PŘÍLOHA K BODU Č. 12

Návrh připomínek MČ Brno – Tuřany k novému územnímu plánu

6.1 V ploše BI-2 je navrženo komunikační napojení podle současného územního plánu přes Lesék do Rolencovy.

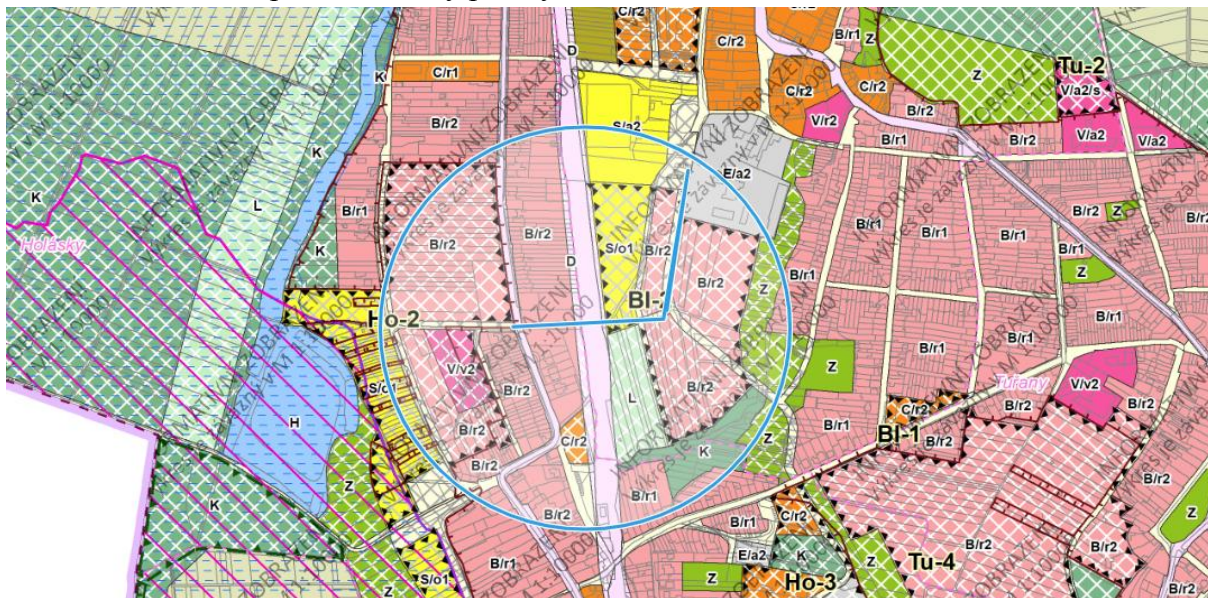
Zastupitelstvo MČ Brno-Tuřany nesouhlasí s trasováním komunikace v prodloužení ulice Sladovnické do Rolencovy v ploše BI-2.

Nesouhlasíme s trasováním komunikace v prodloužení ulice Sladovnické přes Lesák do Rolencovy, protože je to komunikační propojení vedoucí přes významný prvek původní krajiny, navíc s velkým převýšením. Komunikace by musela být vedena zčásti jako estakáda a její finanční náročnost by výrazně převyšovala její dopravní význam.

6.2 Návrh dopravní obsluhy plochy BI-2

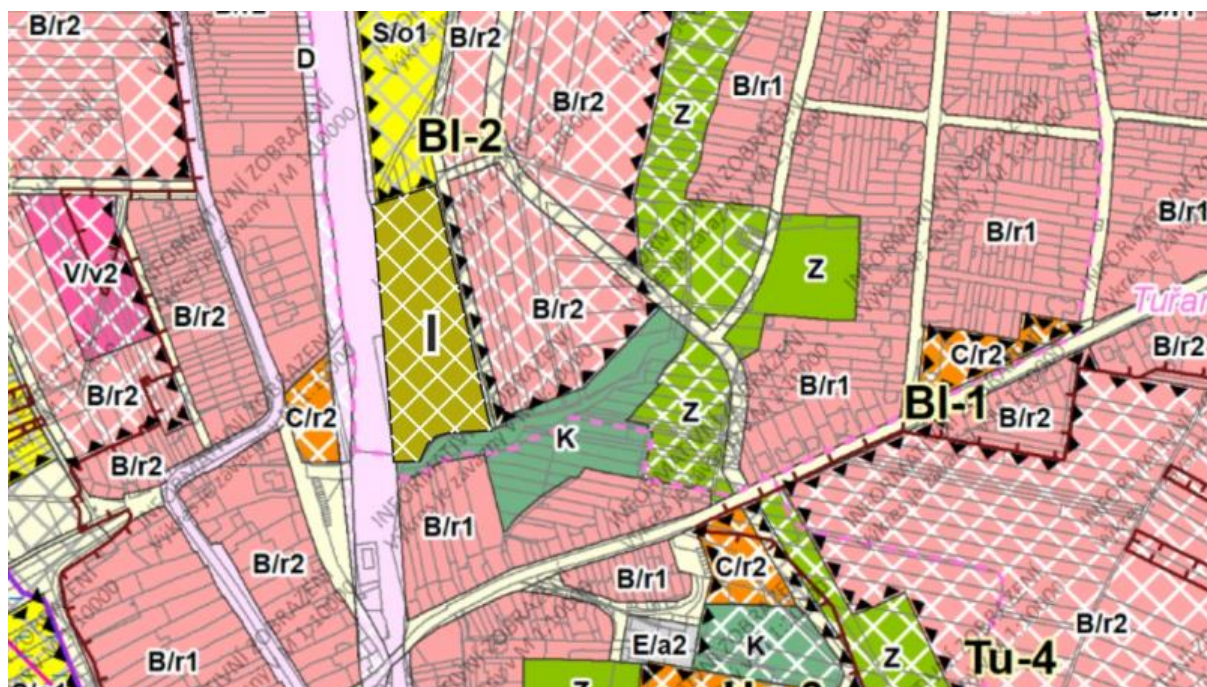
Zastupitelstvo MČ Brno-Tuřany požaduje komunikaci v prodloužení ulice Sladovnické trasovat přes železniční trať směrem do Holásek tak, aby mohla vzniknout průsečná křižovatka směrem k Závětrné nebo K Jezerům.

Napojení návrhové plochy bydlení BI-2 do ulice Rolencovy neřeší navýšení dopravy ústící do centra městské části, dopravu je nutné odvést buď po rozšířené stávající polní cestě na ulici V Aleji v místě křižovatky s ulicí Závětrnou, kde je možné využít stávající železniční přejezd, nebo řešit nový přejezd přes železniční trať směrem k ulici K Jezerům.

6.3 Mezi přestavbovou plochou BI-2 a železniční tratí je navržena lesní plocha L.

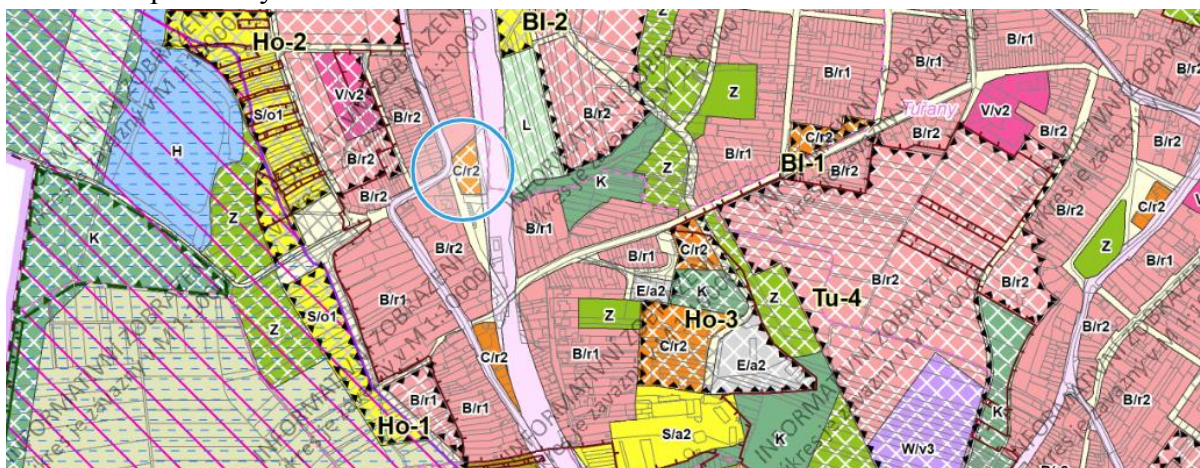
Zastupitelstvo MČ Brno-Tuřany nesouhlasí s navrženou lesní plochou L mezi BI-2 a železniční tratí, požaduje místo plochy L plochu zahrádek I, popřípadě zachovat jako plochu zemědělské půdy A.

Vytvářet les uprostřed bytové zástavby v tak malém rozsahu nemá smysl, vhodnější je respektovat stávající využití lokality na zahrádky I, popřípadě ponechat využití dle stávajícího územního plánu jako plochu zemědělské půdy A.

6.4 Mezi železniční tratí a nárožím ulic V Aleji – Závětrná je navržena malá plocha přestavby C/r2.

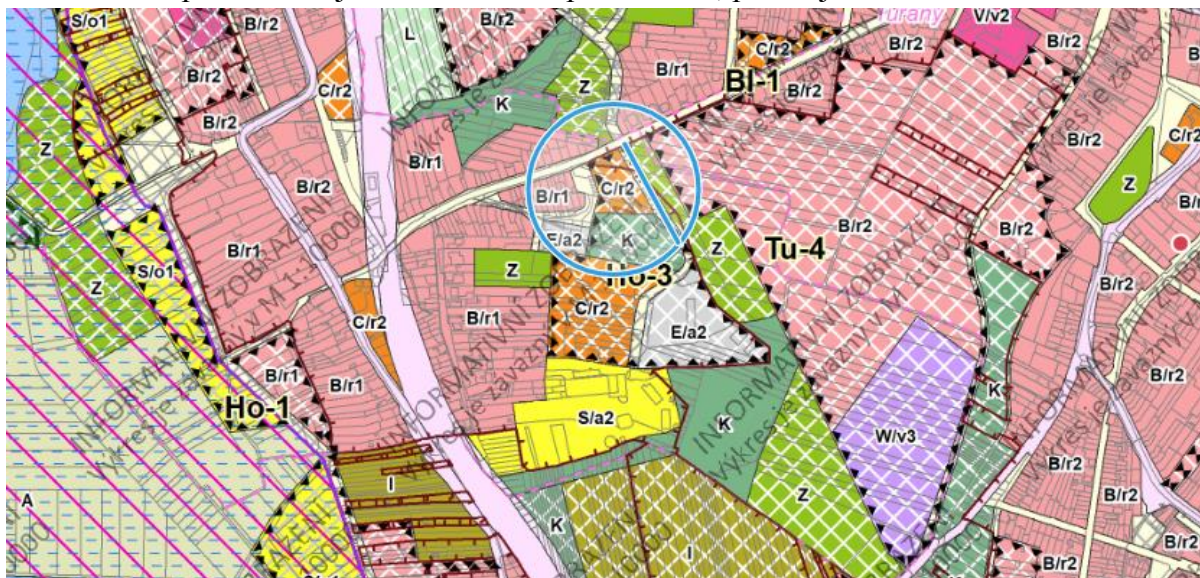
Zastupitelstvo MČ Brno-Tuřany nesouhlasí s malou návrhovou plochou C/r2 západně od trati při ulicích V Aleji, Závětrná.

Nesouhlasíme s malou návrhovou plochou C/r2 západně od trati při ulicích V Aleji, Závětrná, protože v tomto místě se předpokládá umístění retenční nádrže pro odlehčení vod sváděných do Ivanovického potoka, která zabezpečí odkanalizování ulic V Rejích, Požární, Na Návsi a Rolencova novou dešťovou kanalizací. Stávající kapacita koryta Ivanovického potoka je v současné době již naplněna a dle názoru Povodí Moravy, a.s., bez nové retenční nádrže není možné tyto ulice odvodnit novou dešťovou kanalizací.

7.2 V ploše přestavby HO-3 je navržena smíšená obytná plocha C/r2

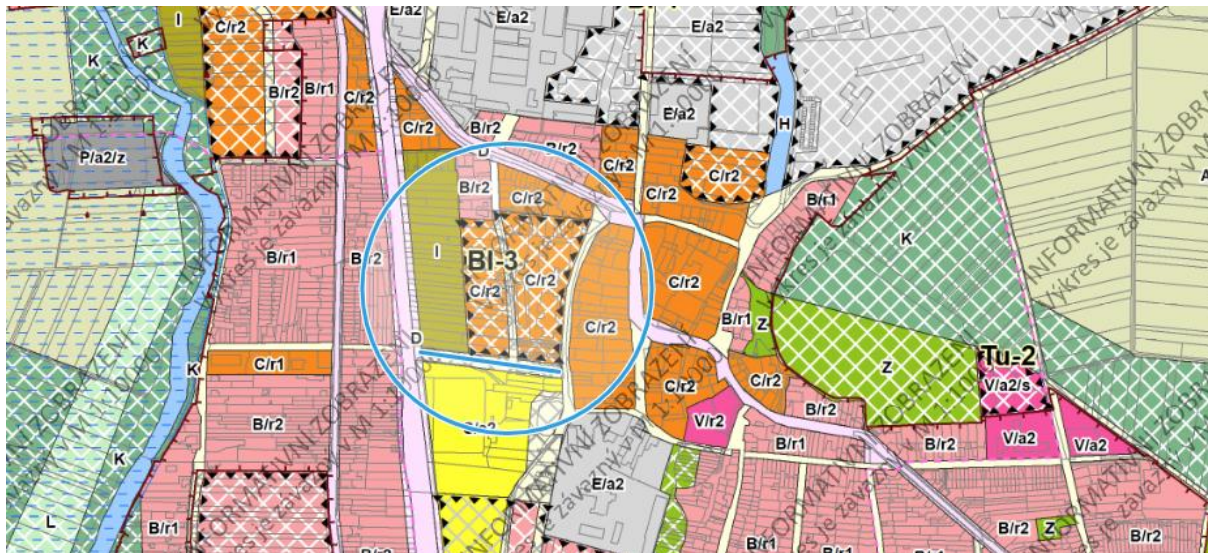
Zastupitelstvo MČ Brno-Tuřany požaduje v ploše HO-3 plochu C/r2 změnit na B/r2.

Vzhledem k okolní zástavbě a charakteru bydlení v Holáskách požadujeme plochu C/r2 změnit na plochu B/r2.

8.2 V památkové zóně Ivanovického náměstí jsou zakresleny jako památkově chráněné objekty, které již neexistují.

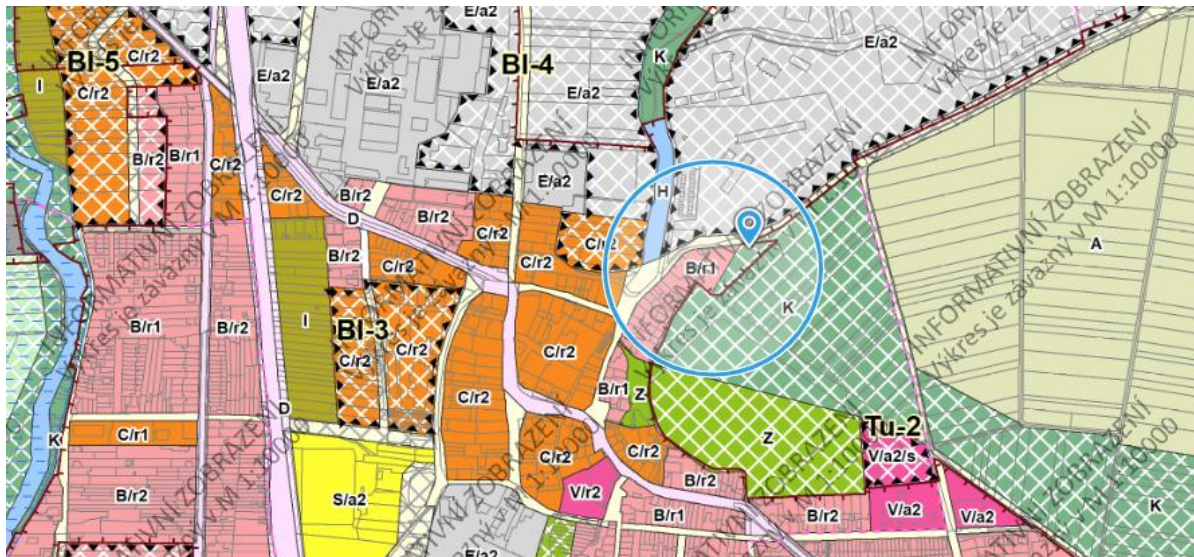
Zastupitelstvo MČ Brno-Tuřany požaduje zakreslit památkově chráněné objekty v památkové zóně Ivanovického náměstí podle skutečnosti.

V koordinačním výkresu odůvodnění je zakreslena památková zóna kolem Ivanovického náměstí a v ní památkově chráněné objekty, které již byly odstraněny a místo nich jsou postaveny nové rodinné domy. Je třeba uvést do souladu se skutečným stavem v území.

9.1 Stabilizovaná plocha B/r1 na konci ulice Jahodové a na ni navazující krajinná zeleň K.

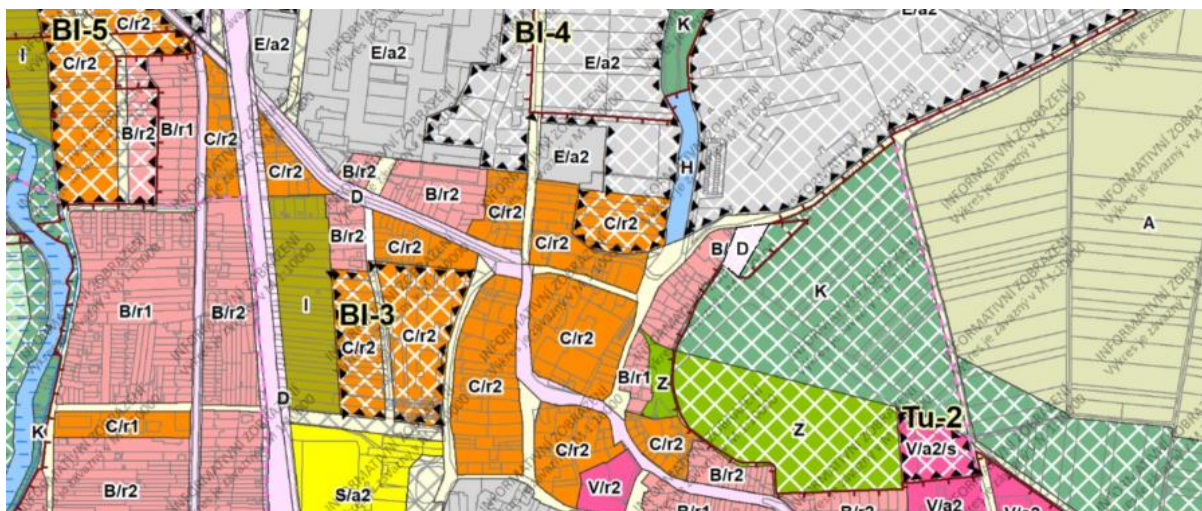
Zastupitelstvo MČ Brno-Tuřany požaduje ve stabilizované ploše B/r1 upravit označenou část dle skutečného stavu na plochu dopravy D.

Určení plochy neodpovídá jejímu reálnému stavu. Na konci stabilizované plochy je velká provozovna neodpovídající svým charakterem provozovně nerušící, a ta má zázemí zasahující do krajinné zeleně. Dále upozorňujeme, že celá oblast se nachází v místě bývalého písníku, takže se jedná o navážku, na které je jakákoliv výstavba technicky nevhodná.

Rozhraní stabilizovaných ploch B/r1, C/r2, B/r2 a krajinné zeleně K

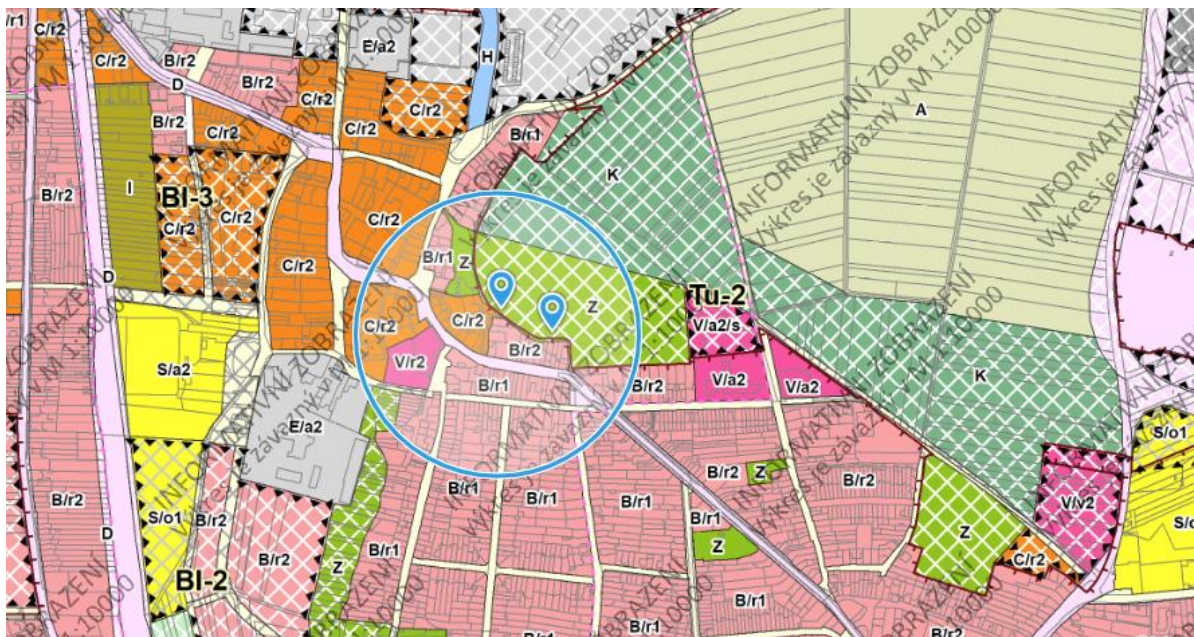
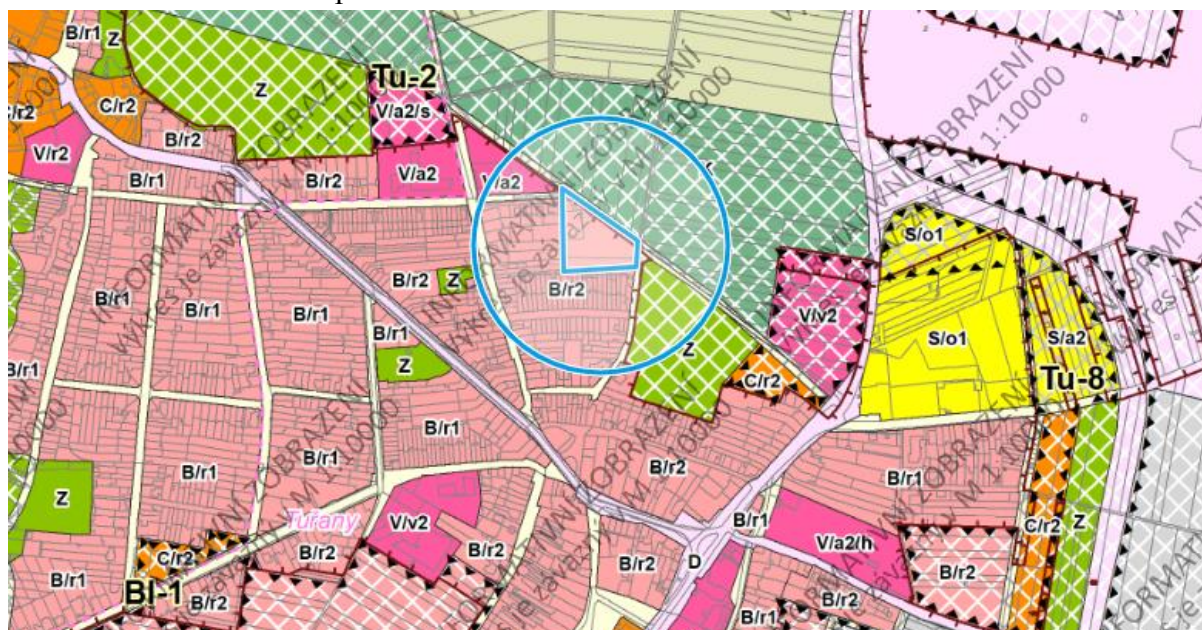
Zastupitelstvo MČ Brno-Tuřany požaduje zakreslit stabilizovanou plochu dle skutečnosti a po jejím severním okraji zakreslit plochu veřejného prostranství a účelové komunikace.

Zákres stabilizované plochy neodpovídá skutečnosti. V současnosti probíhá směna pozemků mezi jednotlivými vlastníky tak, aby skutečnost v terénu odpovídala vlastnických vztahům v území. Městská část plánuje zjednosměrnění ulice U Lípy Svobody a její zaokrouhování do Tuřanské právě po této komunikaci.

11.3 Podél ulice Hanácké naproti Sokolovně je návrhová plocha V/v2.

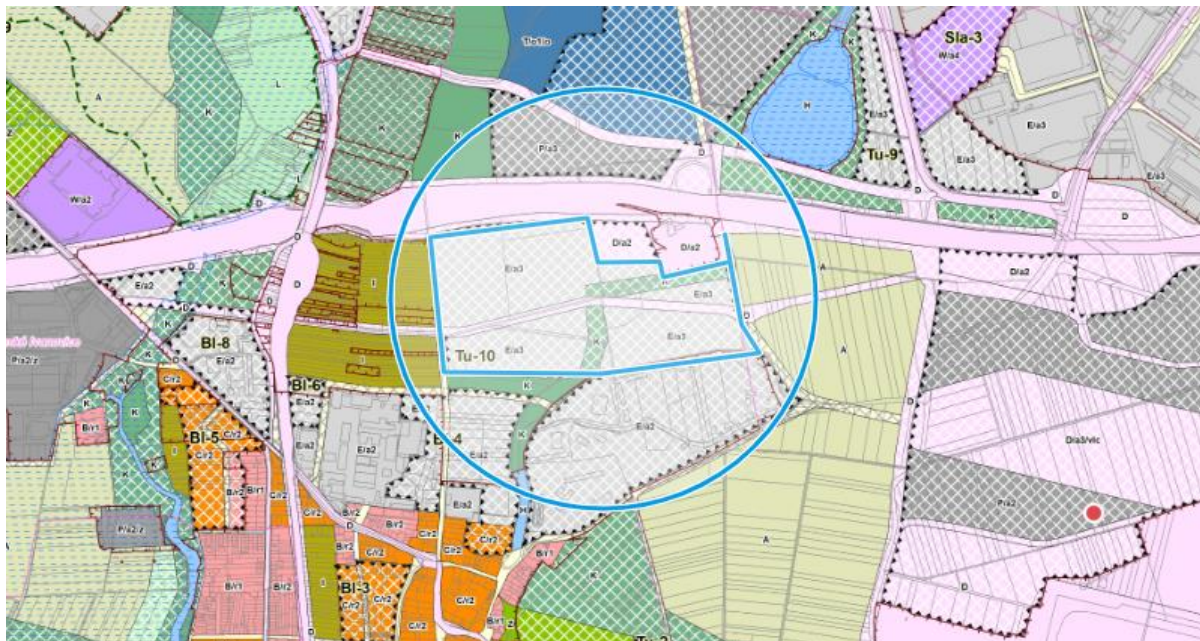
Zastupitelstvo MČ Brno-Tuřany požaduje plochu V/v2 změnit na plochu smíšenou obytnou C.

Plocha byla v původním územním plánu určena na vybudování zázemí pro hasiče. V současné době je tento požadavek již neaktuální a vhodnějším využitím bude plocha smíšená obytná C.

12.1 V ploše TU-10 je navržena plocha lehké výroby u dálnice oboustranně kolem návrhového obchvatu Brněnských Ivanovic.

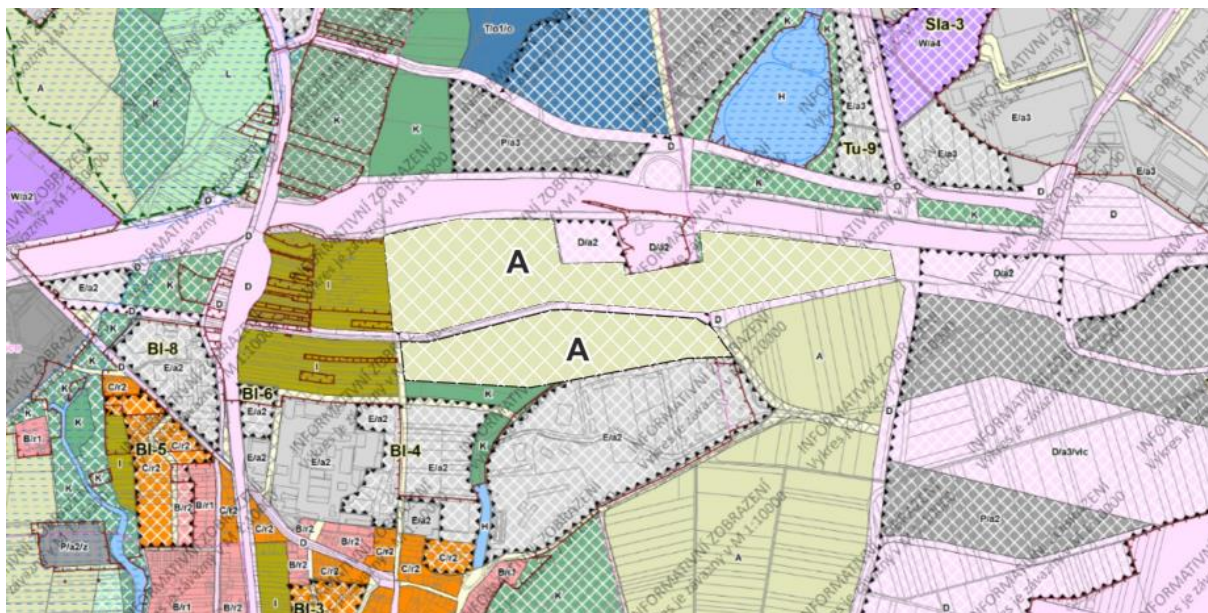
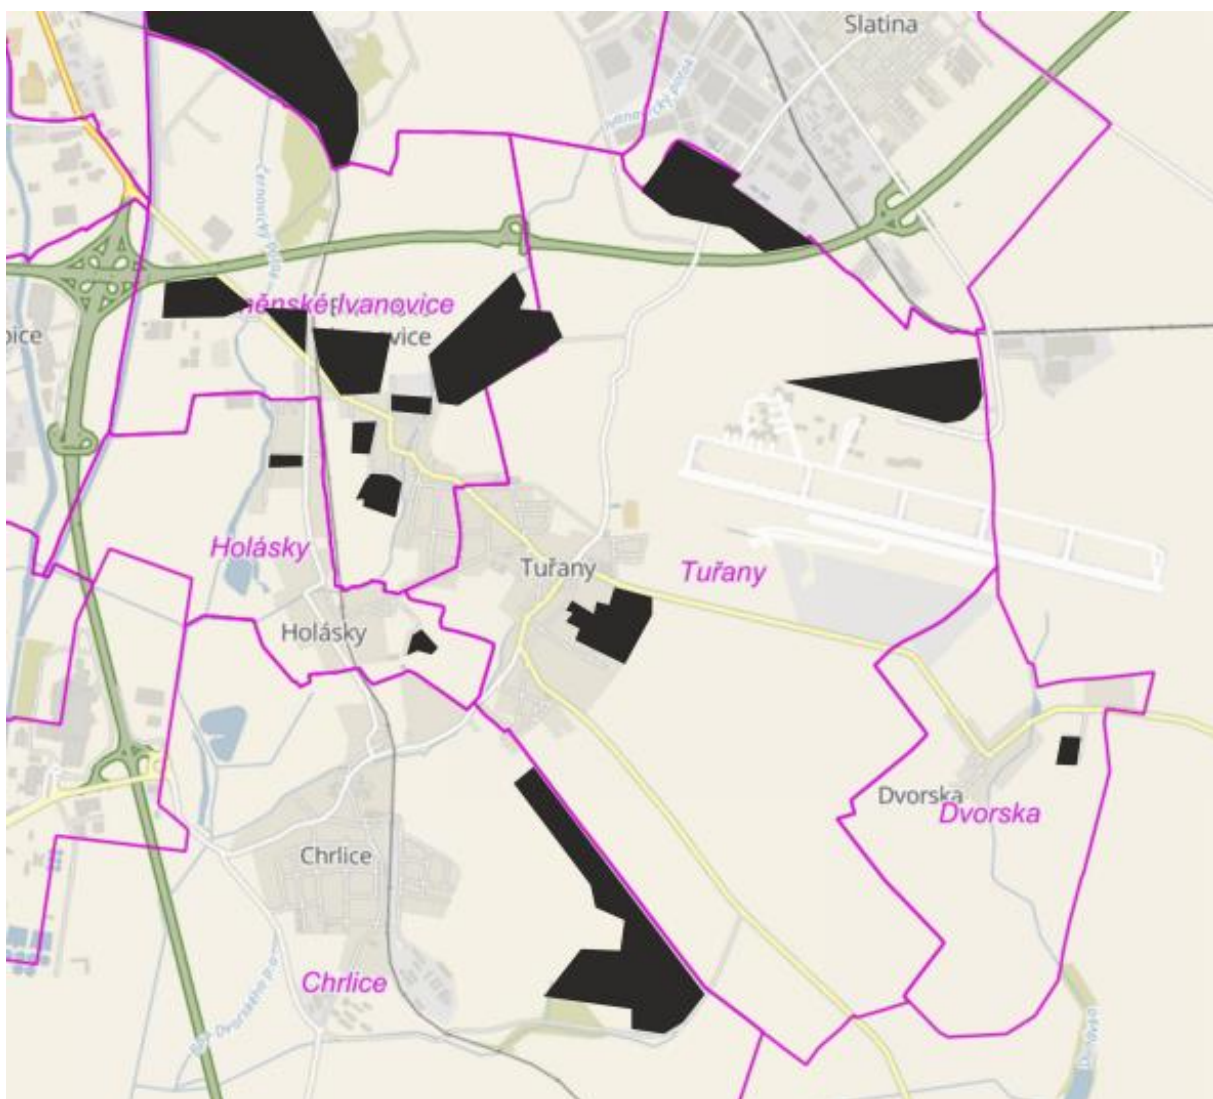
Zastupitelstvo MČ Brno-Tuřany požaduje v ploše TU-10 zrušit novou plochu lehké výroby E a toto území ponechat jako zemědělskou půdu A.

Navyšování ploch průmyslu a výroby považujeme za nežádoucí. V návrhu nového ÚP je počítáno s více než 21.000 nových pracovních míst v plochách P a E v celé městské části.

13.3 Mezi plochou TU-6 a Mysliveckou chybí vyznačení veřejného prostranství ulice Východní.

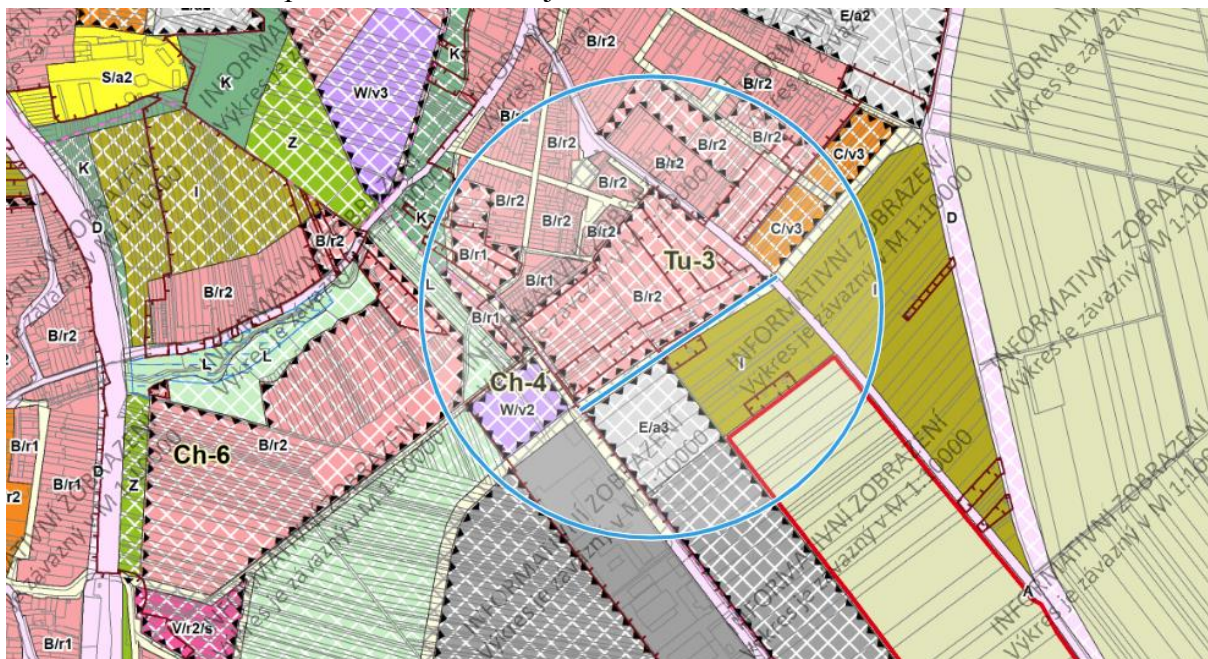
Zastupitelstvo MČ Brno-Tuřany požaduje doplnit veřejné prostranství místní komunikace ulice Východní mezi plochu TU-6 a ulicí Mysliveckou.

Plocha místních komunikací je vyznačena v celém územním plánu, není důvod, aby tomu zde tak nebylo.
